PO.271.4.2019
l.dz. 4823/2019/W

Odpowiedzi na pytania do SIWZ

Dotyczy: postępowania o udzielenie zamówienia publicznego p.n.: „Dostawa macierzy dyskowych wraz z usługami powiązanymi”

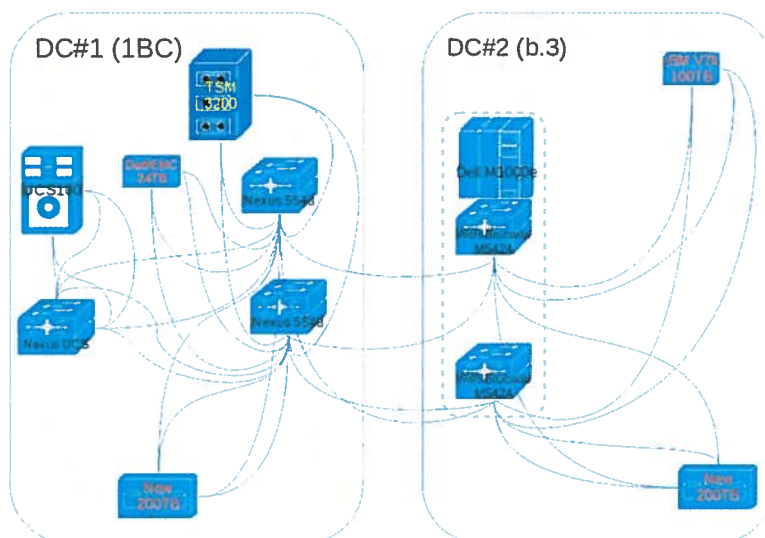
Zamawiający wymaga konfiguracji dwóch macierzy dyskowych, z których każda połączona będzie za pomocą światłowodów do przełączników sieci magazynu danych (SAN), gdzie przewidywane jest połączenie 4 interfejsów światłowodem jednomodowym (lokalizacja oddalona od przełączników SAN). Czy Zamawiający mógłby przedstawić dokładny schemat planowanych połączeń wraz z odległościami jakie będą dzieliły od siebie przełączniki z macierzami? W przypadku większości macierzy dostępnych na rynku producenci nie wspierają lub nie zalecają używania wkładek jednomodowych po stronie macierzy.

Wszystkie światłowody wewnątrz każdego z DC są wielomodowe (SW) i znajdują się w odległości do kilku metrów (sąsiadujące szafy). Wszystkie światłowody między DC są jednomodowe (LW) i odległość między nimi wynosi około 300m. Poniżej przykładowa konfiguracja połączeń.

Nie wszyscy producenci wspierają połączenia przełączników FC różnych producentów (jak zostało to przedstawione na rysunku). W takim przypadku konieczne będzie włączenie nowych przełączników i innych elementów do oferty, by system redundantnych macierzy działał w pełni automatycznie. Jest to przykładowa konfiguracja połączeń i Zamawiający nie zamyka możliwości innej konfiguracji, jeśli przedstawiona, nie spełnia wymogów certyfikacji producenta rozwiązania.
